**KMX7* Nouvelle conception à baïonnette
Décembre 2021**

La description: Modification de la conception de la baïonnette KMX7 pour améliorer la rétention du bol dans le piédestal.

Ancien design (rouge) avec 3 ergots et nouveau design avec 4 ergots (vert)

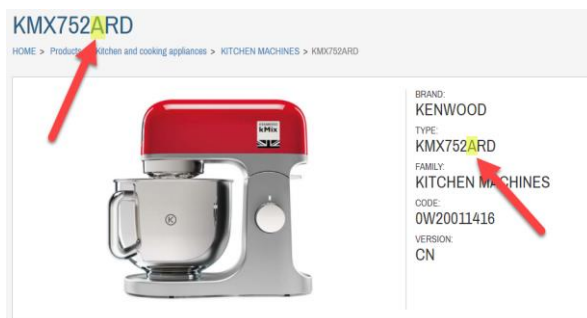
Cause première: En raison de pièces fabriquées hors spécifications, une incohérence dans la position de verrouillage et le couple de serrage du bol peut se produire. Cela peut entraîner le claquement de l'anneau en plastique, le coincement du bol dans le piédestal ou le déverrouillage et pendant l'utilisation.

Différence de conception : Une nouvelle conception à baïonnette est développée pour résoudre ces problèmes. La nouvelle solution à baïonnette a une conception différente et un nombre accru de pattes pour éviter l'éjection du bol et réduire les risques de casse.

Réparations d'entretien : Les nouveaux et anciens types de baïonnette sont non interchangeable . Lors du remplacement d'une seule pièce (bague plastique, cuve ou douille de cuve), les autres composants doivent être appariés.

Exemple : lorsqu'un client a un code de date de produit **pré-21D14** et commande un **nouveau bol**, la douille à baïonnette du bol **AS00002703** doit également être remplacé.
